響灘（若松沖）大規模洋上風力発電事業計画に意見書を提出しました。（本年8月3日付提出）

「北九州響灘洋上ウインドファーム（仮称）に係わる環境影響評価準備書」
に対する意見書

日本野鳥の会北九州支部
支部長 川崎 実（公印省略）

公益財団法人日本野鳥の会
理事長 遠藤孝一（公印省略）

【洋上風力発電機設置計画図】9500kw×25基（準備書閲覧の上、北九州支部作成）

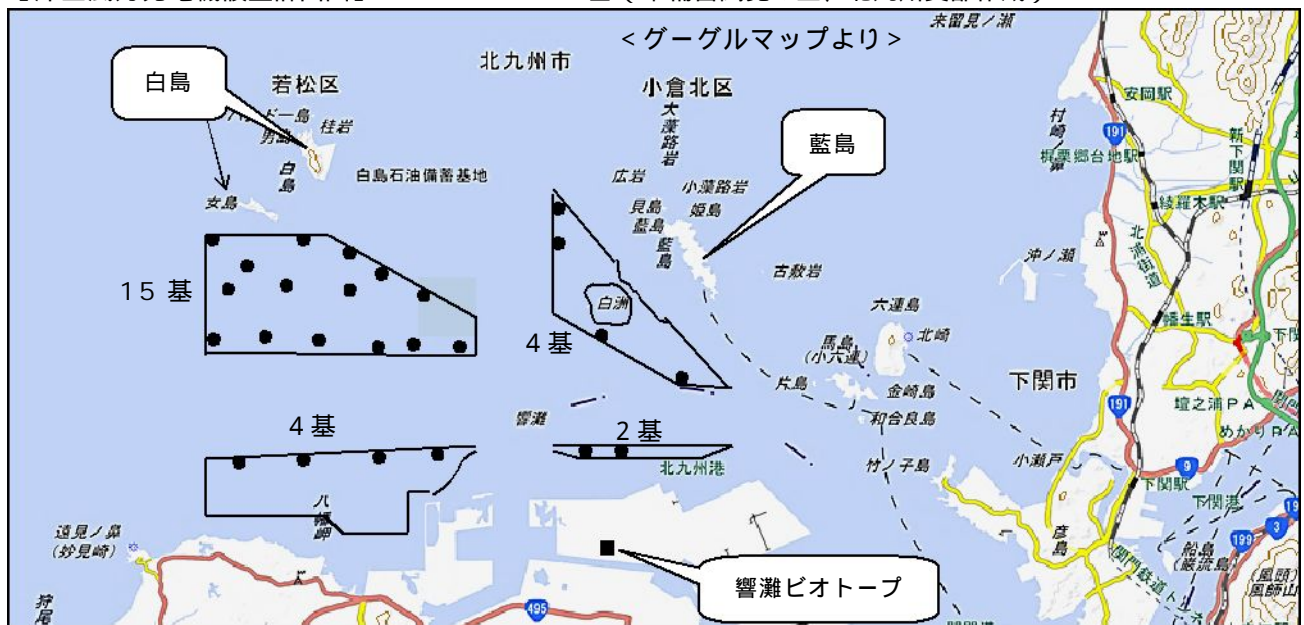
- 1) Aエリアにおける船舶定点調査地点P1・P2では、希少な集団繁殖地（白島）に生息するオオミズナギドリ、そして重要種のヒメウ、その他シギ科、カモ科、カモメ科等、各季節ともエリアの中では最も多くの個体数が確認されていることから、これらの鳥類にとって15基の設置数は大きな障壁となり、また風車への大規模な衝突死（以下、バードストライク）が起きるおそれがある。
- 2) 響灘埋立地北岸には既存の10基の陸上風車が稼働中であり、これまで留鳥・渡り鳥のバードストライクが発生しており、また障壁になっている。それに加え、Dエリアの2基により、さらに障壁影響が増すことになる。

- 1) 洋上風力発電における知見が多い海外の調査方法に比べ、調査回数が全く少ない上に、事業者自身が責任を持てるトランセクト調査を実施していないため、実態が十分に反映されているとは言えない。（再調査が必要）
- 2) AエリアとDエリアの風車は鳥類の大きな障壁となるおそれがある。（設置数削減が必要）
- 3) 実効性ある鳥類衝突防止策が無い。
- 4) 予測衝突回数を検証することができるのか、示されていない。
- 5) 事後調査における鳥類衝突確認と死骸回収の方法が示されていない。
- 6) 「バードストライクの懸念が著しく生じると判断したときには・・・」の判断基準が示されていない。
